Oppdrag **6100493 Boligfelt Trøåsen Klæbu**

Notat nr. **01**

## **Adkomstveg til boligfelt Trøåsen, Klæbu** **Geotekniske og ingeniørgeologiske vurderinger for reguleringsplan**

Dato 2011-09-06

Der det er noe mektighet på løsmasser og midlertidig graveskråning som blir for bratt, vil det bli behov for støttekonstruksjon minst 1 meter inn for skjæringstoppen. Vegvesenet benytter ofte prinsippet Sognemur, som er vist under.

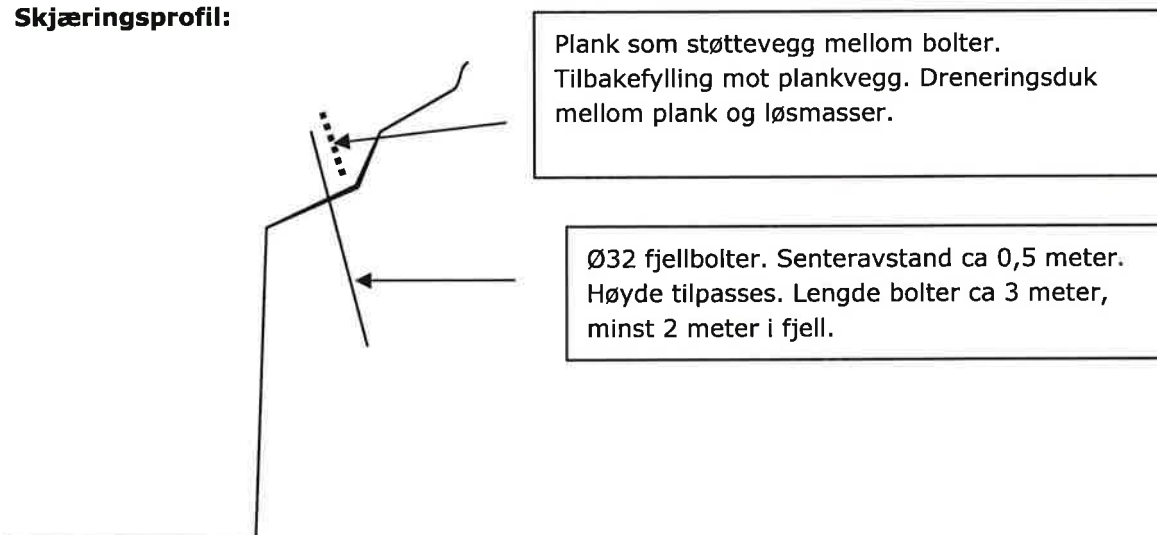
### Sikring i skjæringsvegg

Over tid vil det være vedlikeholdsproblemer i skjæringsvegg, med småfallent fjell med nedfall over tid, som må renskes. Etter utsprengning vil skjæringsveggen kreve stabilitetssikring med fjellbolter, samt at det vil være nødvendig med steinsprangnett både for å fange opp nedfall av mindre blokk og i områder med is. Vannsig kan føre til is i skjæringer og erosjon av løsmasser som raser ned i grøftetverrsnitt. Dette kan kreve supplerende sikringsarbeider etter noen års erfaring.

### Sikring på skjæringstopp:
